(仮称) 彦根総合運動公園整備計画の検討状況等について

1 公園整備計画の事業区域の変更

基本計画図 【駐車場等の配置の検討案】

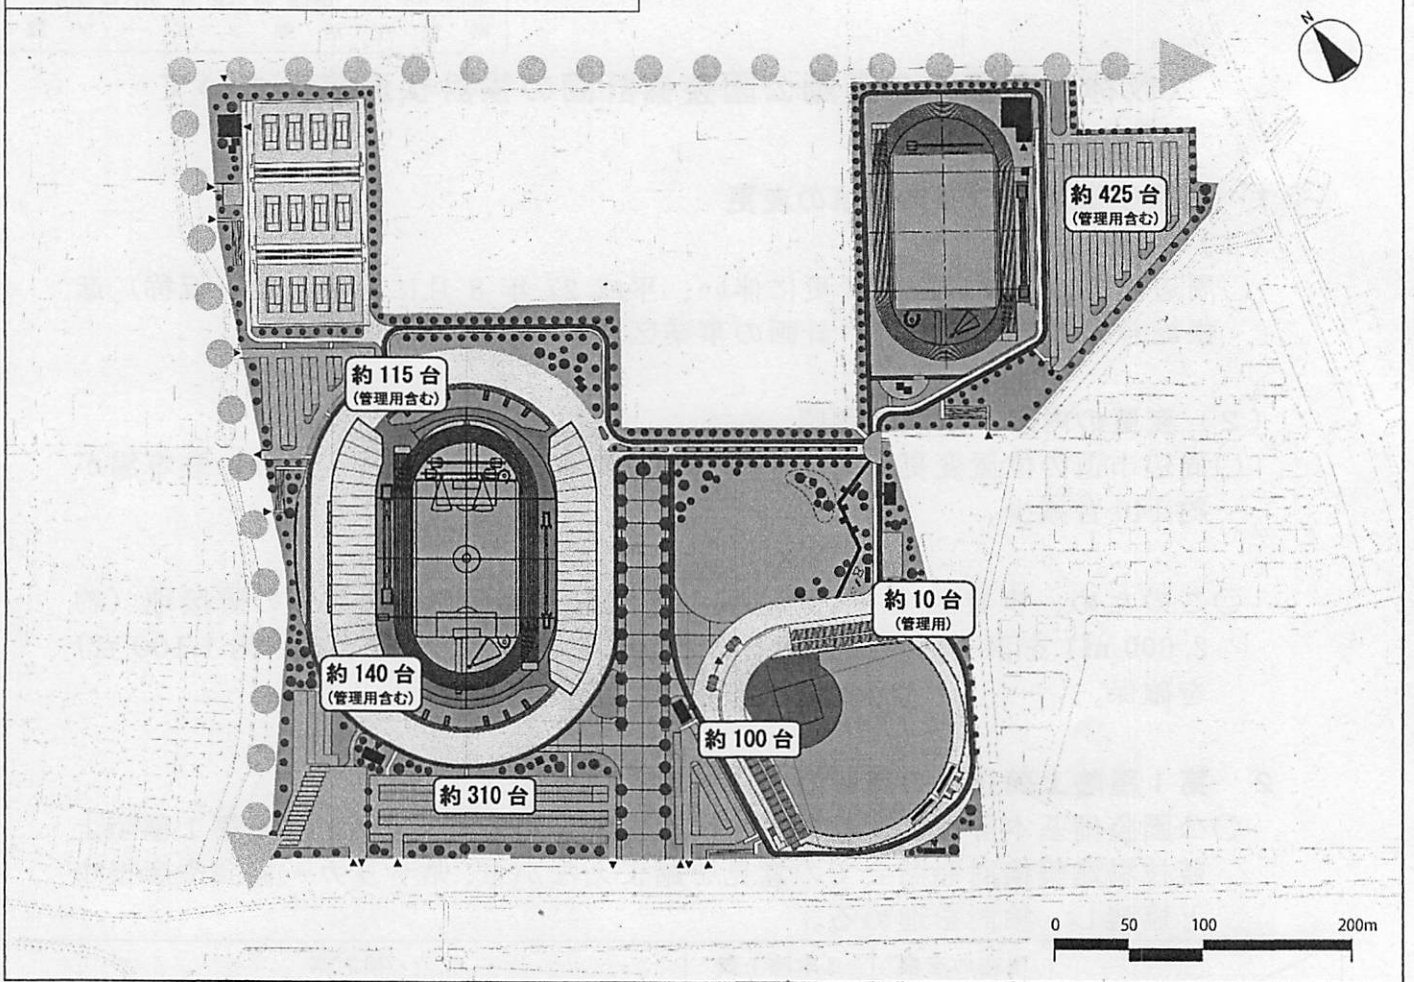
○周辺市道の位置変更による事業区域の減少 (約 2,000 m²) に伴い駐車場が約 140 台減少。

○このため、事業区域内での施設の再配置と合わせて、東側の隣接地 (約 2,000 m²) を事業区域に含めることにより、必要な駐車台数 (約 1,100 台) を確保。
